**AVIS RELATIF À LA PROTECTION
CONTRE LES EVENTUELS EFFETS NOCIFS ET NUISANCES
PROVOQUÉS PAR LES RAYONNEMENTS NON IONISANTS
GÉNÉRÉS PAR DES ANTENNES ÉMETTRICES STATIONNAIRES**

Commune : THUIN - Exploitant : TELENET GROUP

Référence exploitant : HT1730V

Rapport n° 3435 / 2024

Figure 1 : Vue en plan des lieux de séjour et des points de contrôle

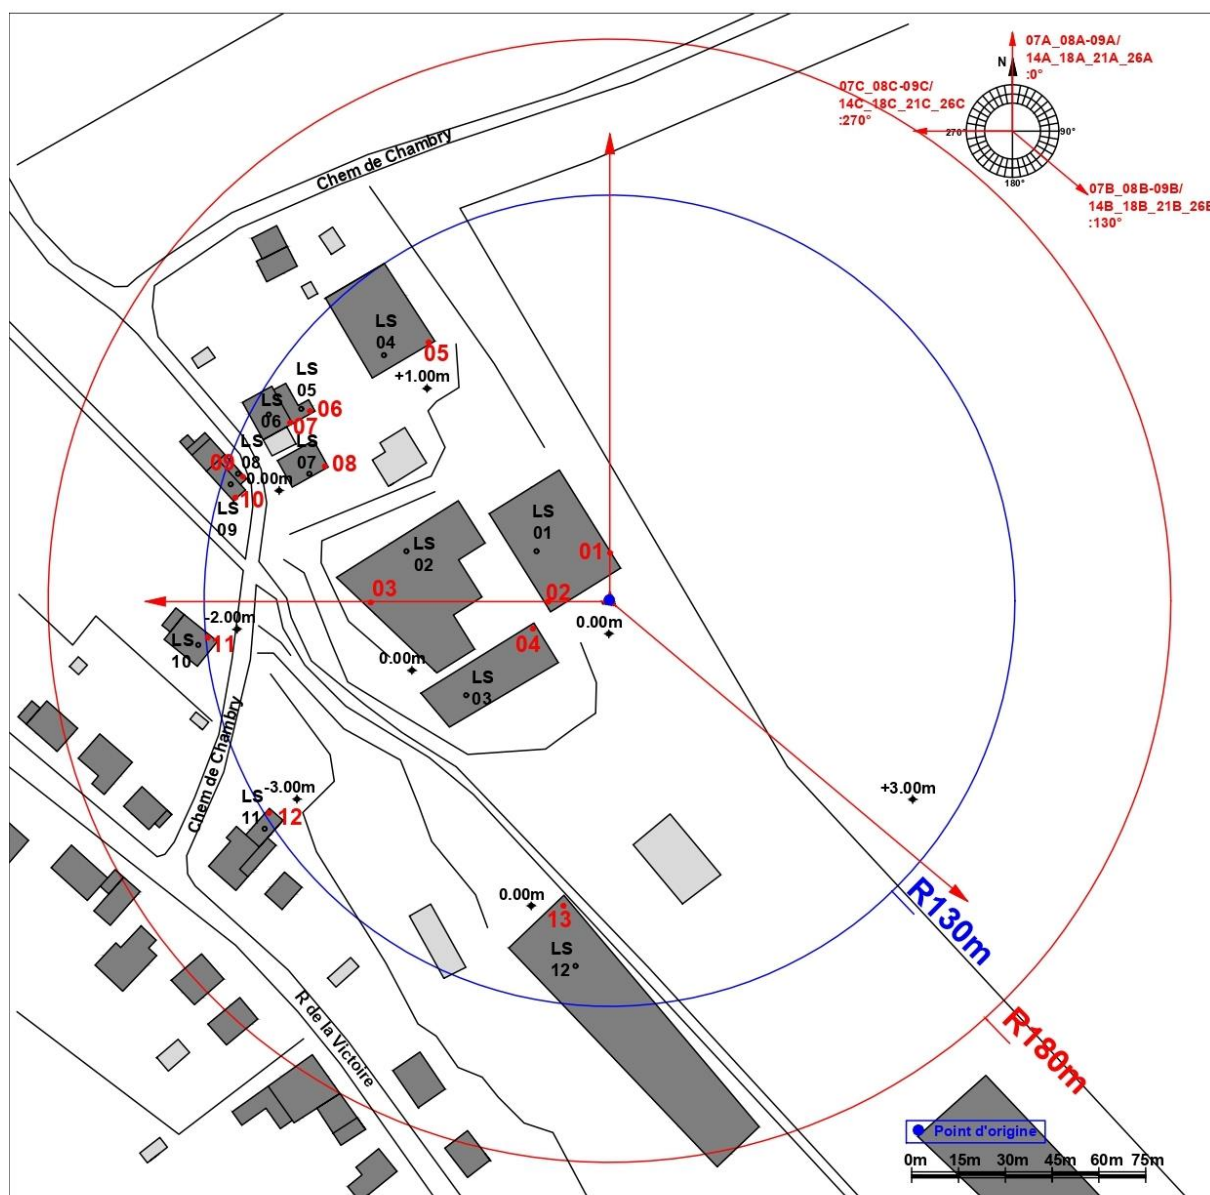
- le numéro du point de contrôle repris sur un des plans de la figure 1;
- le numéro du LS dans lequel se trouve le point de contrôle de la 1^{ère} colonne ;
- l'atténuation d'obstacle prise en compte pour le calcul de l'indice d'exposition dans le LS ;
- le résultat du calcul de l'indice d'exposition.

N° point de contrôle	LS	Atténuation (dB)	Indice d'exposition relatif à la limite par installation IE_i
10	LS09	3,0	0,457
7	LS06	3,0	0,449
11	LS10	3,0	0,411
9	LS08	3,0	0,369
8	LS07	3,0	0,343
6	LS05	3,0	0,272
5	LS04	3,0	0,185
12	LS11	3,0	0,177
4	LS03	3,0	0,088
3	LS02	3,0	0,057
2	LS01	3,0	0,055
13	LS12	3,0	0,042
1	LS01	3,0	0,041

En ce qui concerne les antennes de l'installation mentionnées dans le tableau 1, la distance maximale à laquelle la limite pourrait être atteinte, à l'extérieur, est égale à 128,3 m. S'il n'y a pas de LS à une distance inférieure, les antennes respectent forcément la limite d'immission.

Dans le cas des LS situés à l'intérieur des bâtiments, une atténuation d'obstacle est prise en compte et il en résulte que la distance maximale à laquelle la limite pourrait être atteinte se réduit à 90,8 m.

Figure 2 : Vue en plan des installations d'antennes dans un rayon de 300 mètres autour de l'installation faisant l'objet de la demande d'avis

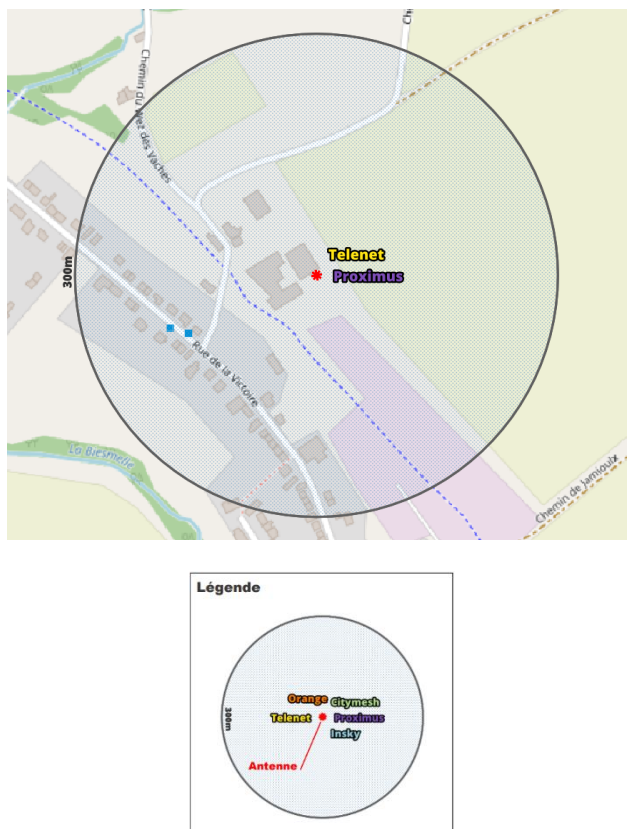
Le plan en projection verticale de la figure 2 indique la localisation des installations d'antennes émettrices stationnaires visées par le décret et situées dans un rayon de 300 mètres autour de l'installation référencée dans le paragraphe 2 et localisée au centre du cercle. Les données de localisation de ces antennes et les avis correspondant sont accessibles via le cadastre en ligne des antennes émettrices stationnaires⁸. Les installations prises en compte dans l'évaluation du respect de la limite cumulative sont les installations d'antennes émettrices déclarées en service par l'exploitant à la date du présent avis, à l'exception de l'installation référencée dans le paragraphe 2 et éventuellement d'autres installations ayant fait l'objet d'une demande d'avis à la même date et qui sont situées à l'intérieur de la zone de 300 mètres de rayon.

- il y a au plus 4 installations d'antennes émettrices stationnaires présentes dans la zone d'évaluation de 300 mètres de rayon représentée dans la figure 2, y inclus l'installation référencée dans le paragraphe 2 : la limite cumulative définie à l'article 4, §2 du décret est nécessairement respectée dans les lieux de séjour à l'intérieur de la zone d'évaluation de 300 mètres de rayon ;

- c) dans tous les autres cas, il a été vérifié que la limite cumulative définie à l'article 4, §2 du décret n'est pas dépassée dans les lieux de séjour sur base du nombre d'installations localisées dans la zone d'évaluation de 300 mètres de rayon représentée dans la figure 2, de leur localisation ainsi que des données inscrites dans la figure 1 et au paragraphe 4 du présent avis et dans les avis attestant le respect de la limite par installation ou de la limite abrogée de 3 V/m relatifs aux autres installations reprises dans la figure 2.

Compte tenu des considérations ci-dessus, il apparaît que l'intensité du rayonnement électromagnétique généré, dans les lieux de séjour situés dans un rayon de 300 mètres autour de l'installation référencée dans le paragraphe 2, par l'ensemble des antennes émettrices stationnaires de l'ensemble des exploitants du même site d'antennes émettrices stationnaires respecte la limite fixée à l'article 4, § 2 du décret.
